許認可制度等の見直しに関する 事業者意見 (その他規則類に関するもの)

2026年4月
原子力エネルギー協議会

- 本資料は、第1回実用発電用原子炉の許認可制度等の見直しに関する意見交換会合（2026.2.20開催）を踏まえて、規則・ガイド等に関する事業者意見を整理したものである。
- 次ページ以降、個別項目ごとに事業者意見を記載する。

圧縮減容設備 イメージ図（クラス3設備）

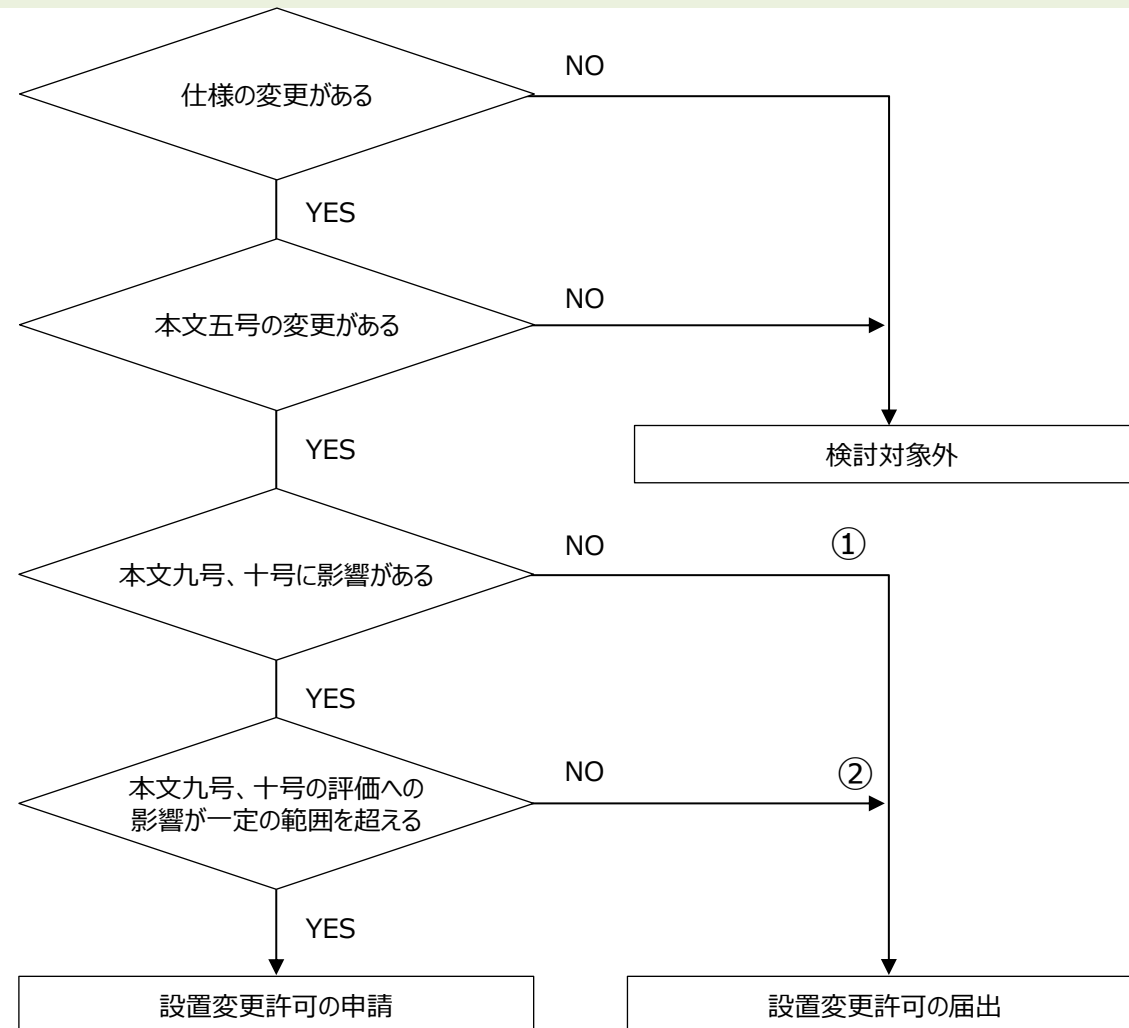
- 安全確保対策の妥当性は主に本文九号に記載の平常時線量評価、本文十号に記載の運転時の異常な過渡変化、設計基準事故解析、および重大事故に至るおそれがある事故又は重大事故により確認される。このため、クラス3設備に係る設置許可本文五号の変更であって、本文九号、十号の記載内容に直接影響するものでない場合は、災害の防止上支障がないものと考え、届出とする。

図 BWRの収納物追加イメージ

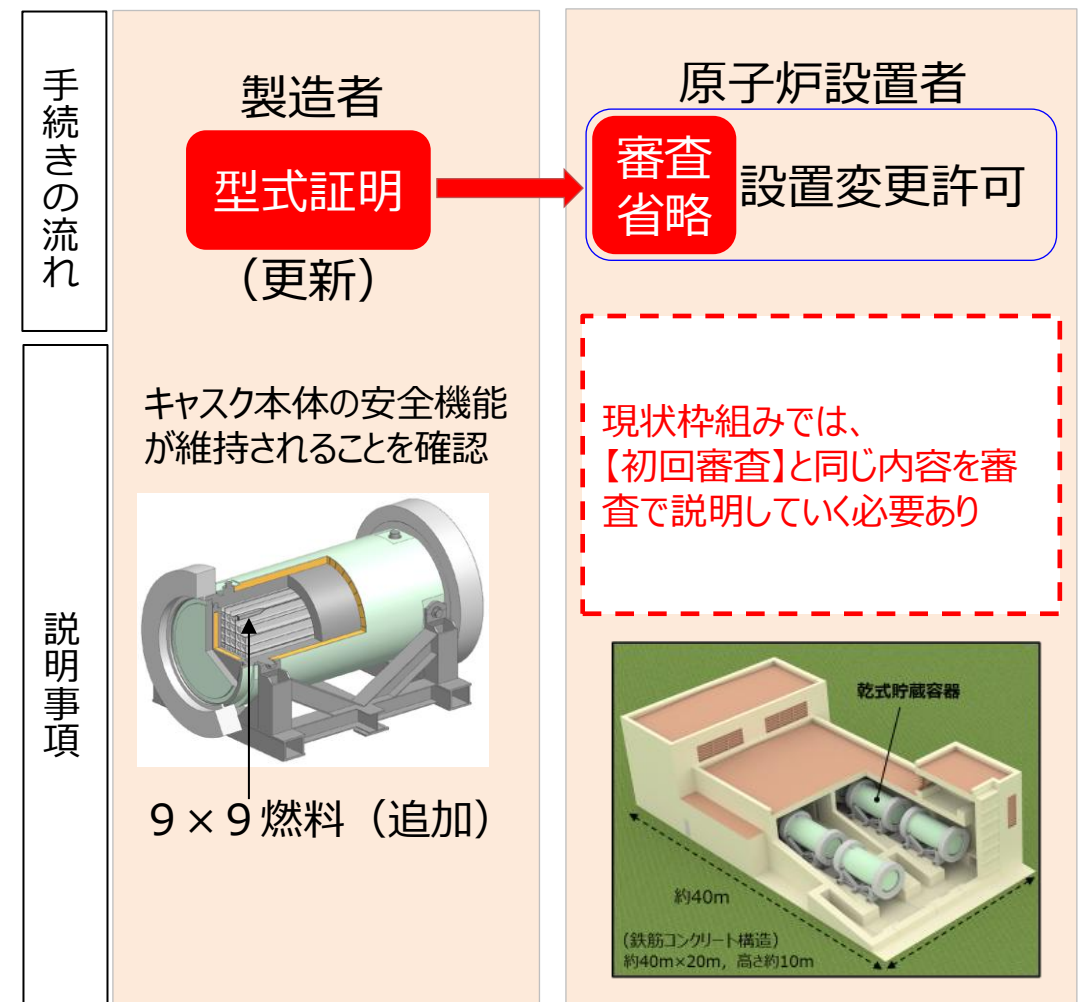
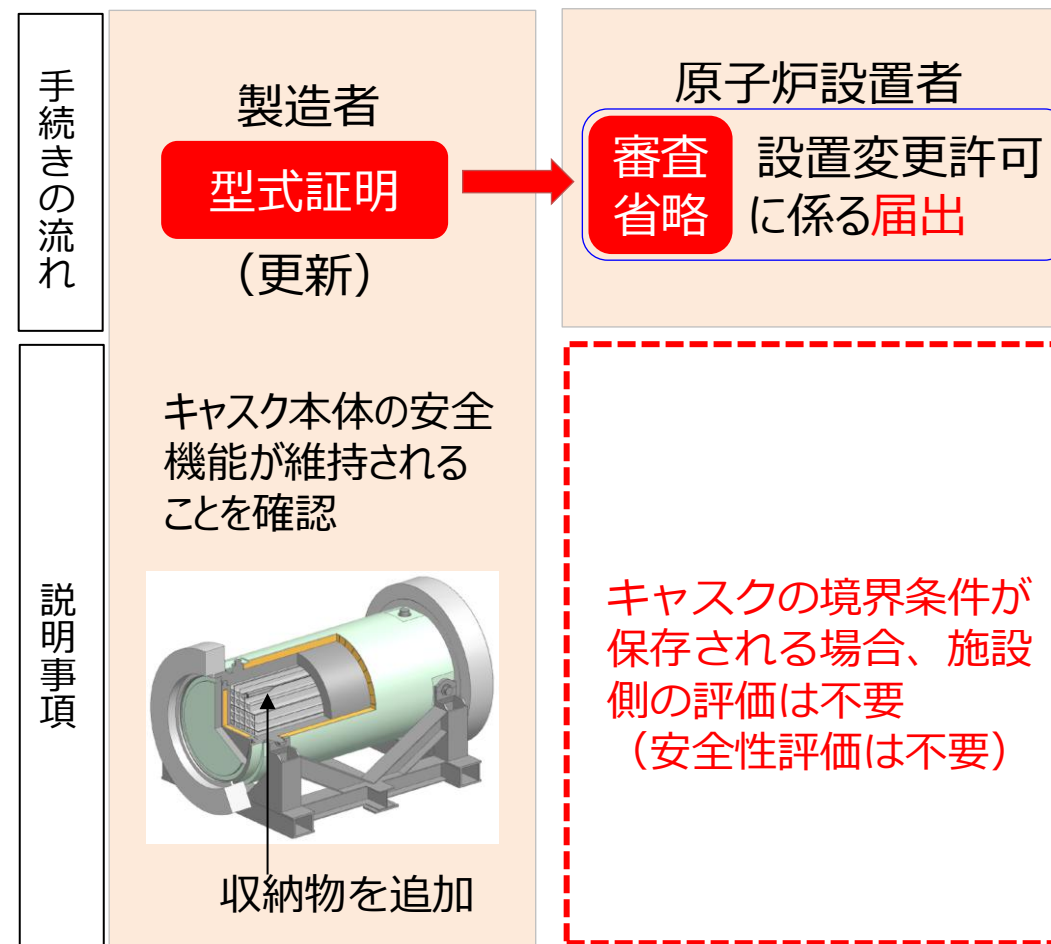
- 設置変更許可を受けた乾式キャスクに収納する使用済燃料集合体の種類を追加する場合であって、型式証明で認められたキャスクの発熱量、線量当量率など設計条件の範囲内であれば、安全上の影響がないことが明確であり、変更の届出が可能と考える。
- 上記条件での収納物の追加については、技術的課題はなく、安全評価に影響を及ぼさないことから、設置許可審査における基準適合性を改めて確認する必要性はないと考える。また、手続き上の負担を軽減できるものとする。

可搬車両の例（外形図）

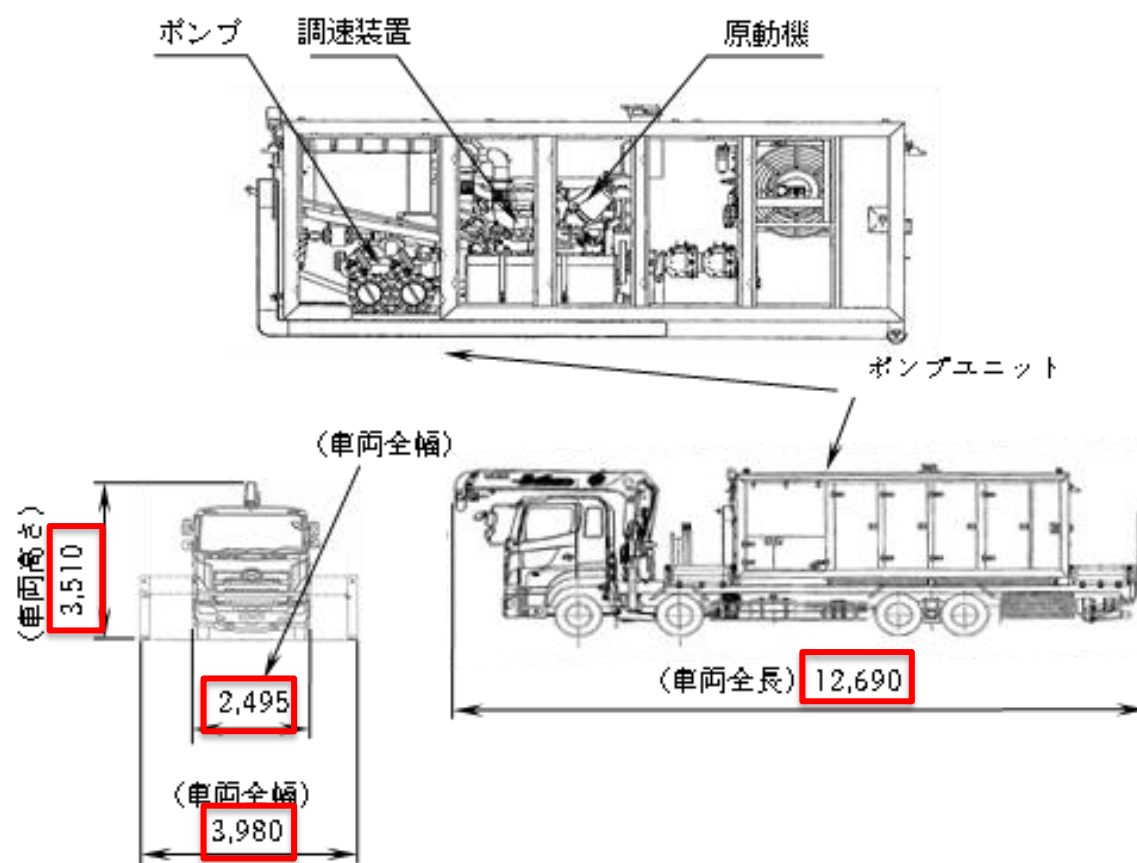
- 可搬車両などの概略寸法として、現状の要目表ではmm単位のデジタル値を記載しており、今後の車両更新の際に、製造中止や後継品への継承に伴って車両の寸法がわずかに変更となるケースが想定される。
- 艀装部（ポンプ本体等）のスペックや寸法に変更がなく、SA設備としての機能性能に影響しないにも関わらず、車両寸法のわずかな変更により、認可・届出の手続きが生じることとなる。

SA可搬設備の設備仕様において、機能性能に影響しない仕様変更（寸法等）であっても手続き（現状では認可）を求められるが、手続き自体を不要とする。

- 要目表記載対象の設備においては、届出を伴わない工事であっても、使用前事業者検査において、事業者自らが技術基準の適合性確認を実施している。
- 事業者が行う使用前事業者検査の実施状況は、炉規制法第六十一条の二の二第1項に従って、原子力規制委員会が行う検査の対象であり、フリーアクセスにより必要な確認行為が行われる状態である。
- したがって、SA可搬設備の設備仕様において、機能性能に影響しない仕様変更（寸法等）であっても手続き（現状では認可）を不要とした場合においても安全性への影響はないと考える。
